S.S.51 "ALEMAGNA"
VARIANTE DI LONGARONE

PROGETTO FATTIBILITA' TECNICA ED ECONOMICA

**Relazione di rispondenza alle richieste
della Regione Veneto e della Provincia di Belluno**

Progetto di fattibilità tecnico economica dell'Intervento S.S. 51 Variante di Longarone		 anas <small>GRUPPO FS ITALIANE</small>
VE407	<i>Relazione in Riscontro alle richieste di Integrazioni/Approfondimenti della Regione del Veneto – Comitato Tecnico Regionale V.I.A. del 28.06.2023</i>

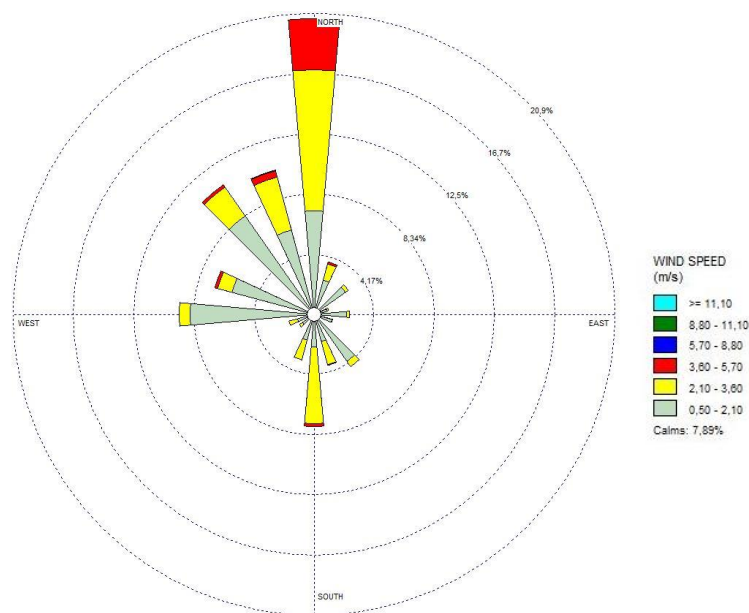
- non vi sono indicazioni riguardo a come verranno effettuati gli scavi per la realizzazione della galleria di progetto. Il contributo dovuto a questa attività non è stato considerato;
- per quanto riguarda la stima del sollevamento di polveri da mezzi in transito su aree non pavimentate, si ricorda che è necessario fornire sia una stima oraria di lavoro nel cantiere sia soprattutto il numero di mezzi d'opera in passaggio. Senza questi dati non è possibile una valutazione di quanto dichiarato dal Proponente. Dai calcoli forniti non è chiaro quali numeri siano stati utilizzati per il calcolo di questo contributo.

Il contributo relativo alla realizzazione della galleria sulla componente aria è stato considerato assieme alle altre lavorazioni di progetto. Pertanto, i risultati ottenuti dall'analisi svolta comprendono anche le attività previste per la realizzazione di tale opera.

Wind Class Frequency Distribution

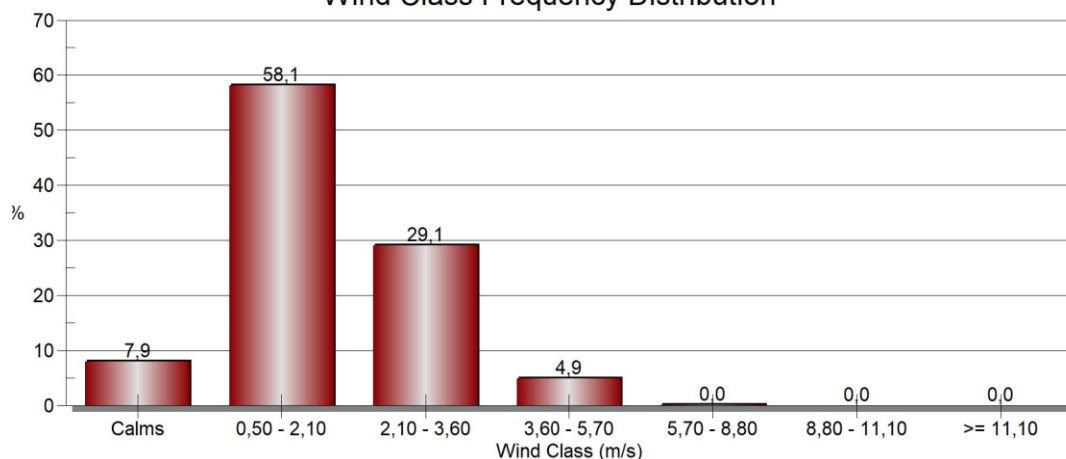
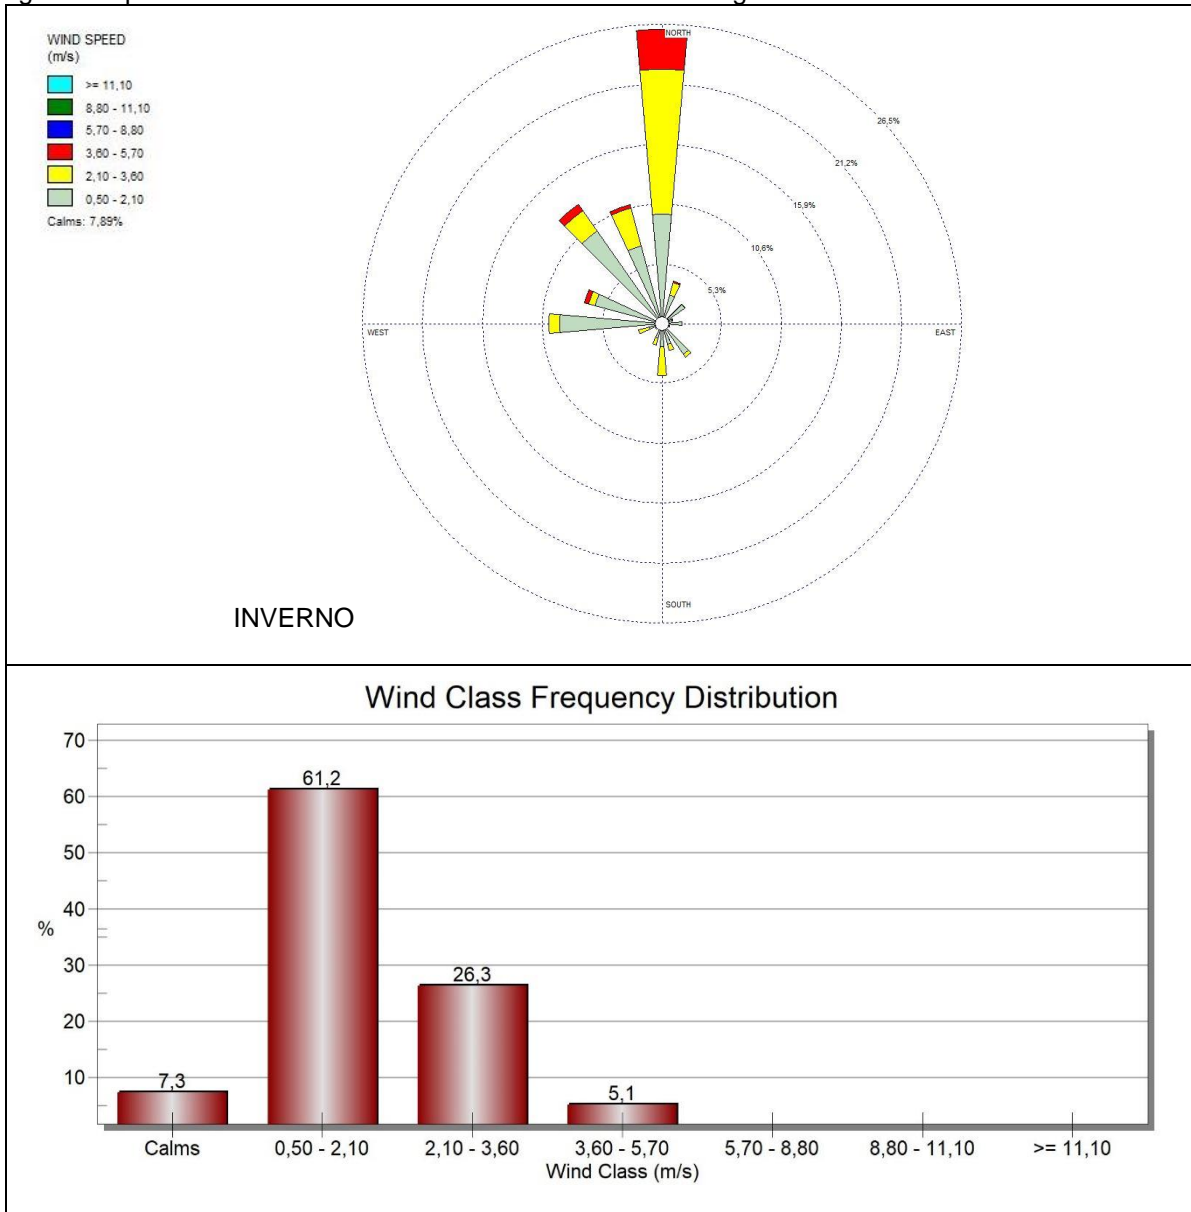
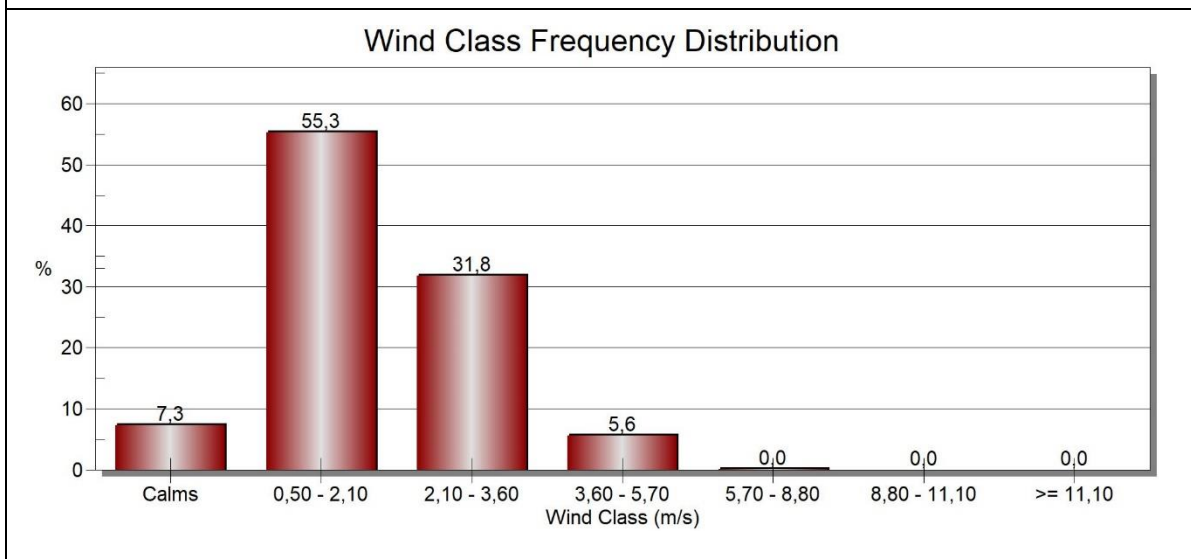
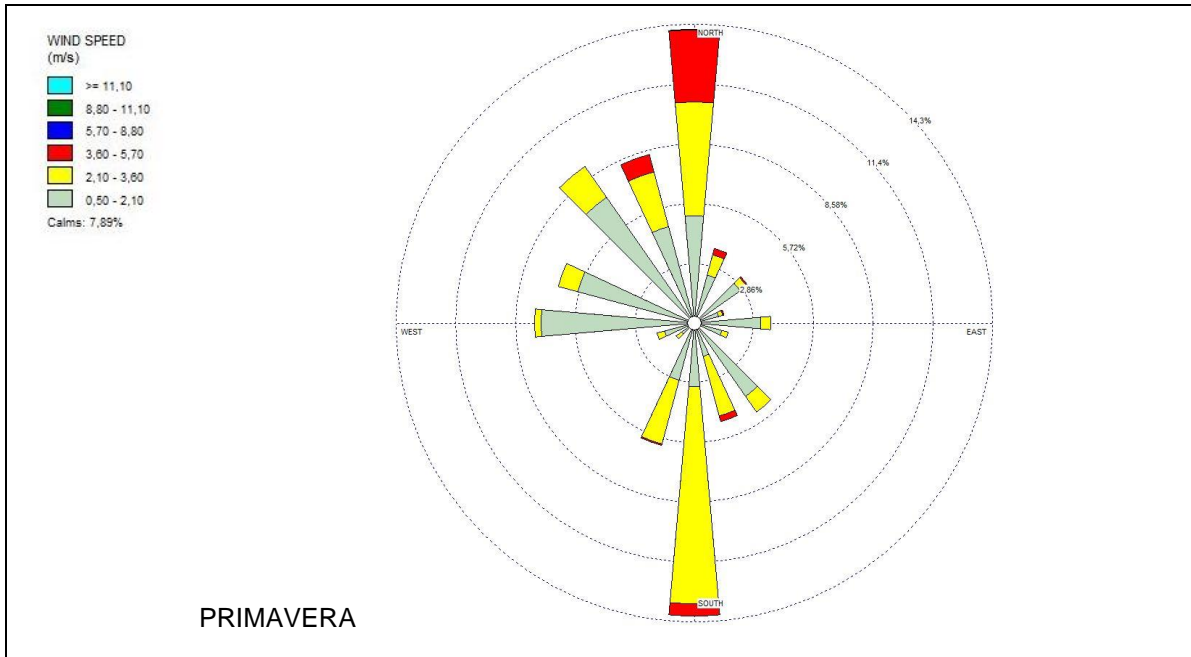
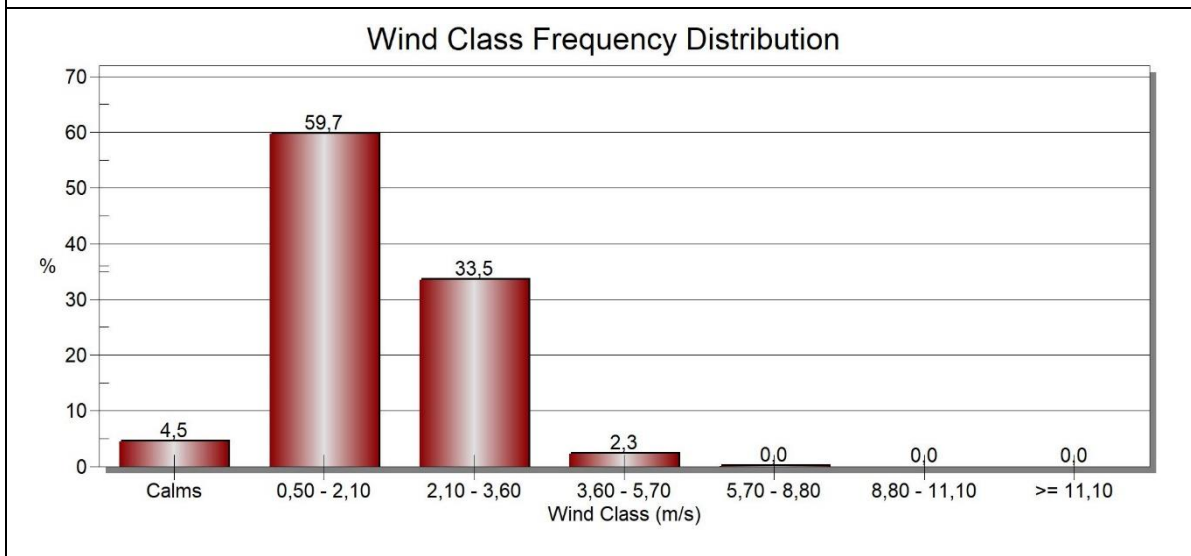
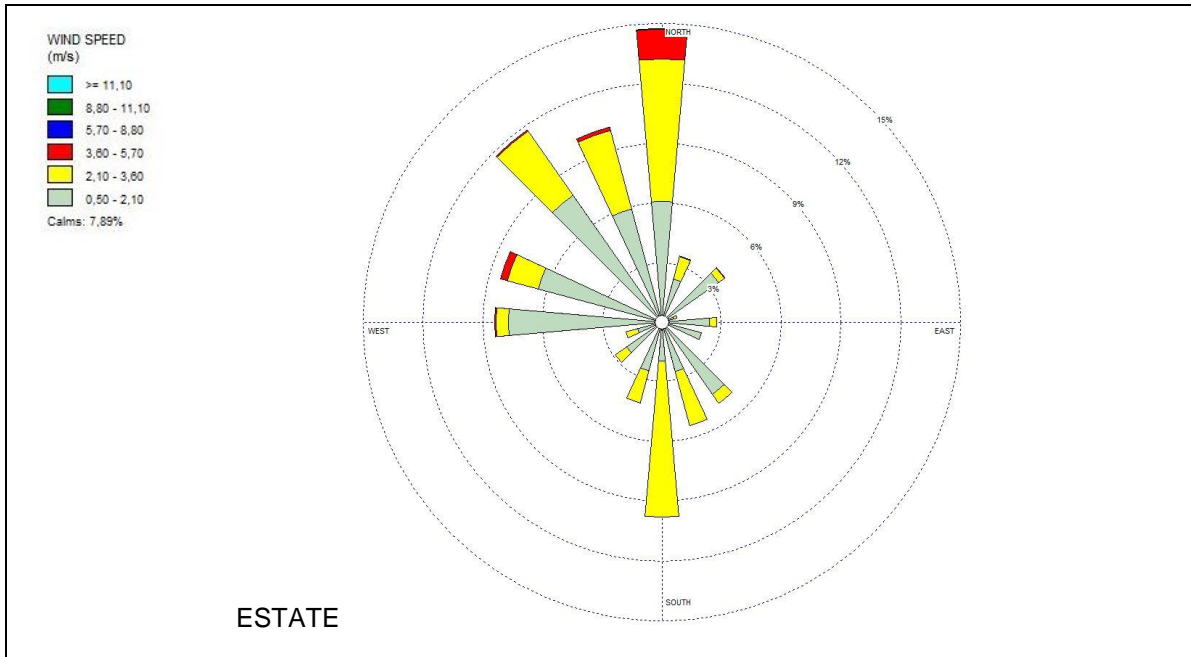
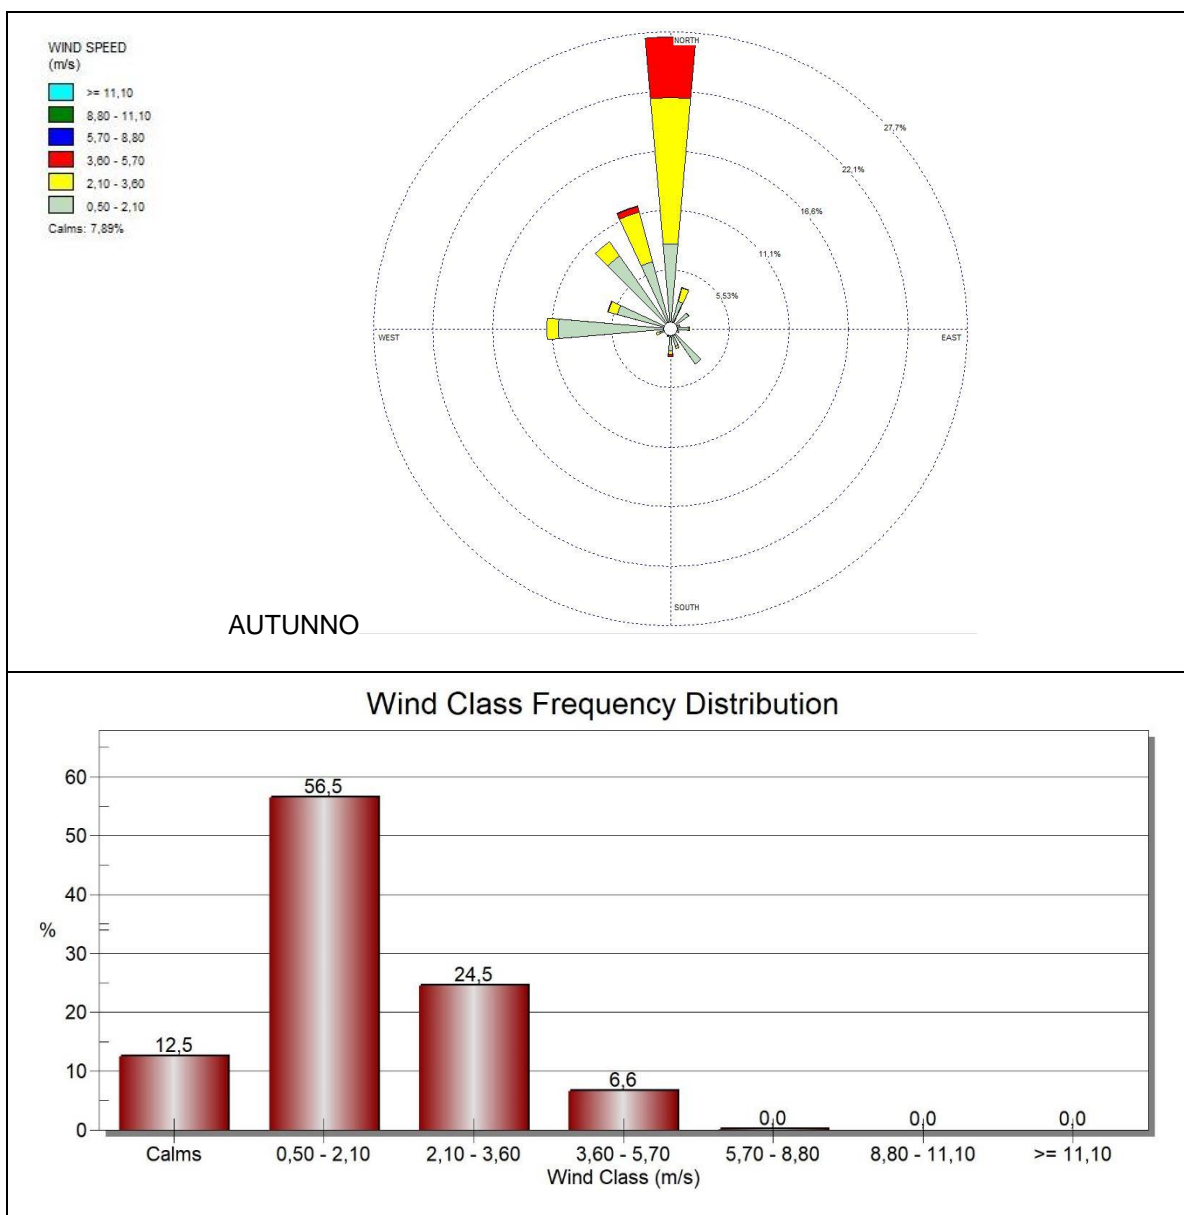
- a livello metodologico è necessario che il Proponente specifichi i parametri di configurazione del modello AERMOD, in particolare la risoluzione spaziale adottata e l'input meteorologico e chiarisca il processore e il modello digitale del terreno usato per il trattamento dell'orografia complessa. Il Proponente specifichi inoltre l'approccio adottato per la stima del biossido di azoto NO₂ a partire dagli ossidi totali NO_x;

Il codice AERMET, che rappresenta il preprocessore meteorologico, prevede la lettura a livello orario di una serie di parametri meteorologici, misurati in una stazione al suolo rappresentativa del sito oggetto dello studio e la lettura giornaliera di un profilo della velocità e direzione del vento e della temperatura.

Di particolare importanza per l'analisi della distribuzione spaziale degli inquinanti è il vento prevalente dell'area interessata dal progetto. Di seguito si riportano le caratteristiche del regime anemologico sul territorio.

I grafici riportati evidenziano che si registra una dominanza di venti con velocità compresa tra 0,5 m/s e 2,1 m/s. I dati indicano che le direzioni prevalenti di provenienza del vento seguono una stagionalità con una dominanza di venti provenienti da Nord.

I grafici riportati evidenziano come si verificano velocità di vento comprese tra 0,5 e 3,6 m/s per circa il 90%, con una frequenza maggiore di velocità comprese tra 0,5 e 2,1 m/s. Considerando che i fenomeni di dispersione degli inquinanti in aria sono fortemente condizionati dall'intensità del vento, è importante sottolineare che le condizioni di calma di vento o velocità di vento basse, sono favorevoli all'accumulo di inquinanti con conseguente aumento delle concentrazioni. Al contrario, un aumento dell'intensità del vento comporta una diminuzione delle concentrazioni degli inquinanti.

La rosa dei venti indica come, in media, le direzioni prevalenti del vento risultino essere comprese tra Nord e Ovest.

Si può osservare come la direzione del vento sia influenzata da una stagionalità, infatti in primavera ed estate, oltre alla direzione prevalente Nord, si aggiunge anche il vento proveniente da Sud, caratterizzato da velocità comprese tra 2,10 e 3,6 m/s. In entrambe le stagioni il 60% delle velocità del vento è compreso tra 0,5 e 2,1 m/s.

In inverno ed autunno, la componente proveniente da Sud non è significativa e ritorna ad essere prevalente quella da Nord. La distribuzione delle frequenze delle velocità del vento mostra come le velocità prevalenti non cambiano tra le stagioni, infatti anche in questo caso, il 60% delle velocità del vento è compreso tra 0,5 e 2,1 m/s.
